TEKTURPLANUNG

FESTSTELLUNGSENTWURF

Unterlage / Blatt-Nr.: 5.1_T
Lageplan
Bau-km 0+000 bis 0+700

St 2035 Erneuerung und Brückenneubau südlich Langerringen

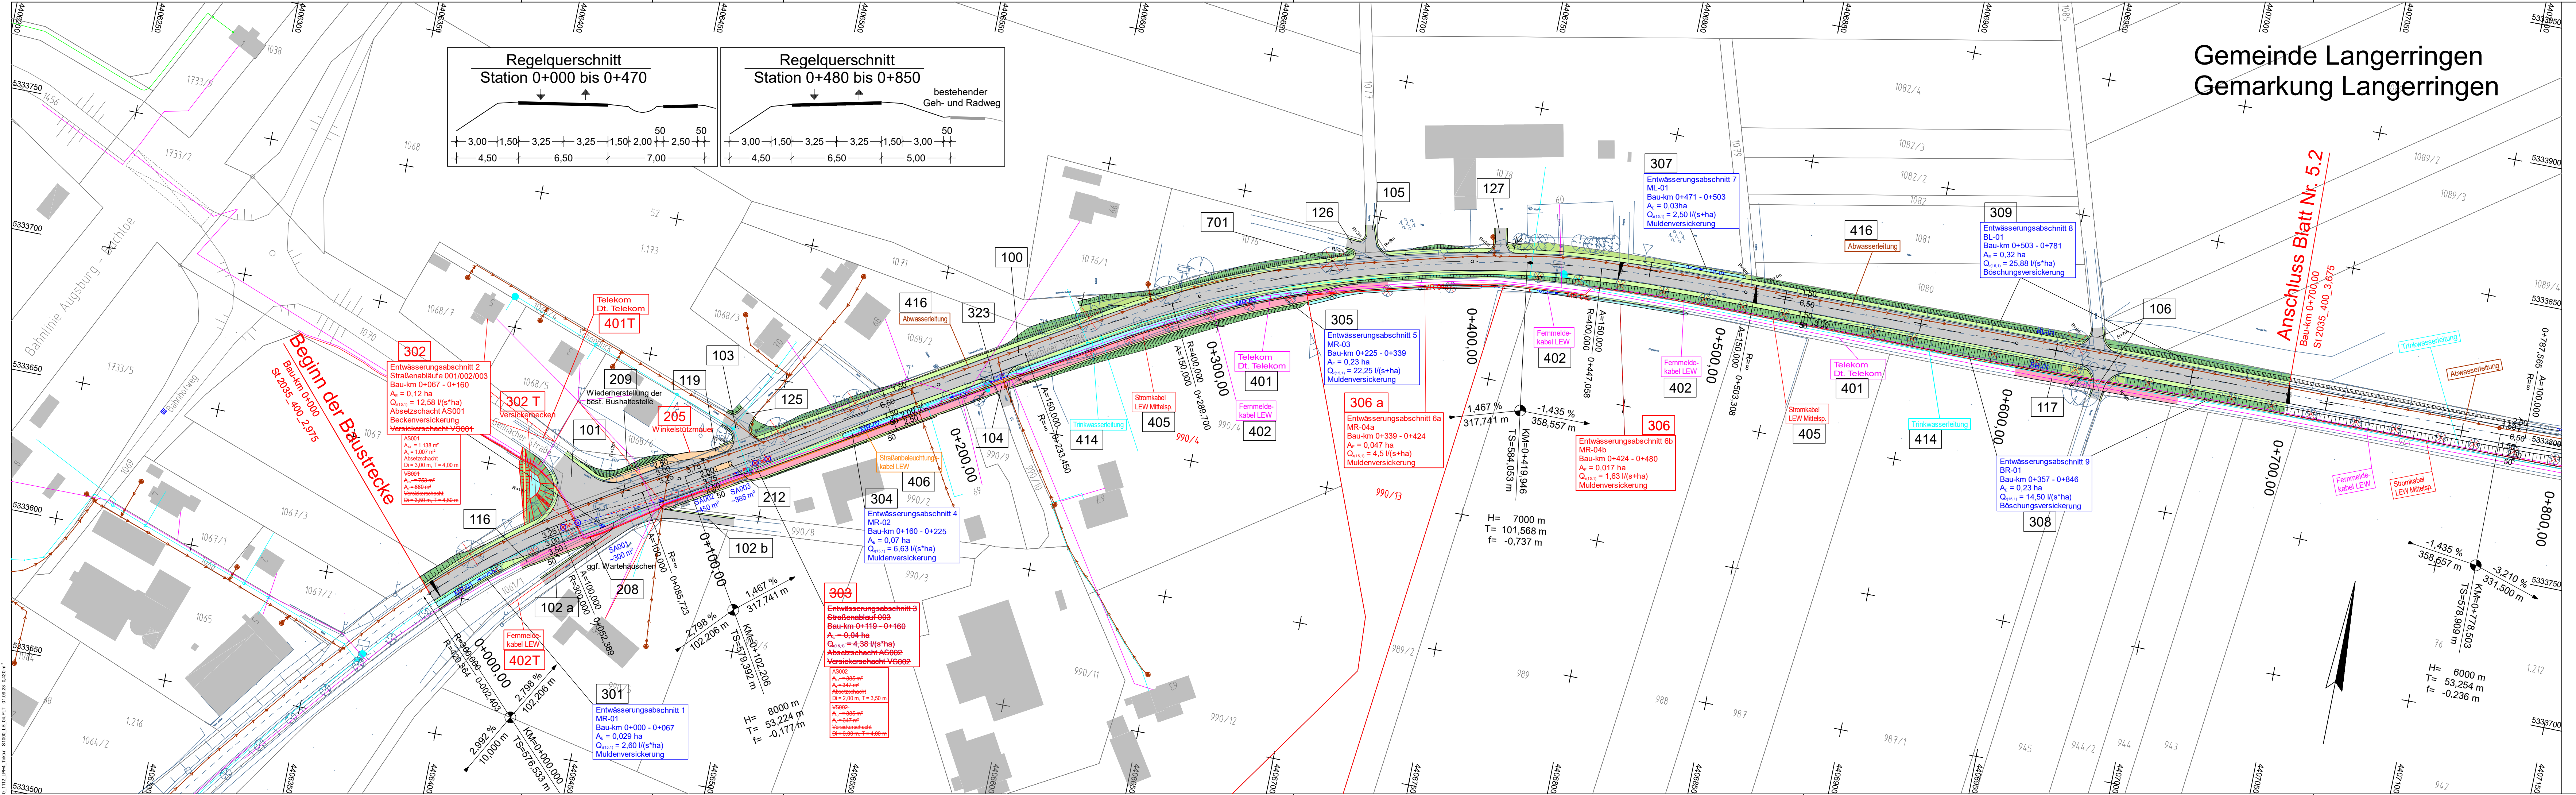
1	Entwässerung abgeändert, Tk Leitungen ergänzt	01.09.23	Nagy
Nr.	Art der Änderung	Datum	Zeichen
